TRANS/WP.29/2005/39  
7 April 2005

ПРЕДЛОЖЕНИЕ ПО ПРОЕКТУ ДОПОЛНЕНИЯ 12  
К ПОПРАВКАМ СЕРИИ 09 К ПРАВИЛАМ № 13

(торможение)

Передано Рабочей группой по вопросам торможения и ходовой части (GRRF)

Диаграмма 1

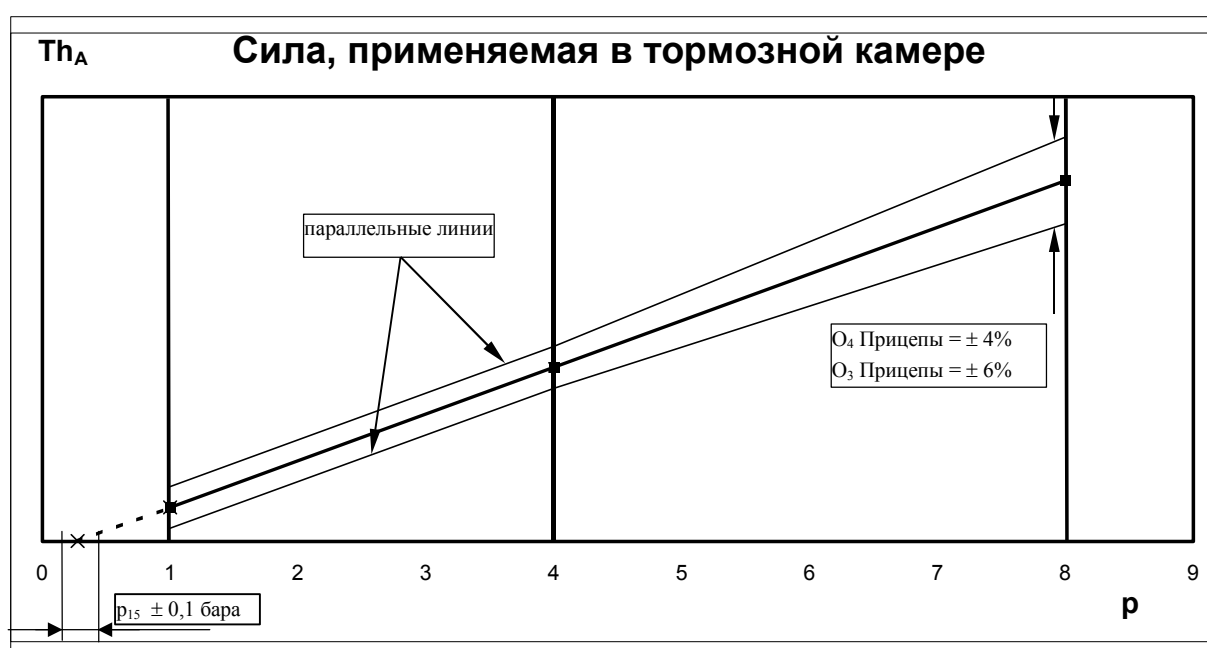
2.3.2 Что касается проверки среднего тягового усилия ( $T_{hA}$ ) -  $f(p)$ , то должен быть составлен график с указанием приемлемых эксплуатационных изменений в соответствии с образцом, показанным на диаграмме 1, на основе объявленного заводами-изготовителями соотношения тягового усилия и давления. Завод-изготовитель должен также определить категорию прицепа, на котором может быть использована тормозная камера, а также соответствующий применимый диапазон допусков".

- 2.3.3.2 Завод-изготовитель указывает пороговое давление ( $p_{15}$ ) в тормозной камере, причем проводится проверка с целью убедиться в том, что при воздействии давления на ход толкователя обеспечивается величина его хода, которая определена в пункте 2.3.3 выше.
- 2.3.4 Что касается проверки величины реального хода ( $s_p$ ) -  $f(p)$ , то измеренное значение должно составлять не менее -4% от характеристик  $s_p$  в диапазоне давления, указанном заводом-изготовителем. Это значение регистрируется и указывается в пункте 3.3.1 добавления 1 к настоящему приложению. За пределами данного диапазона давления допуск может превышать -4%.
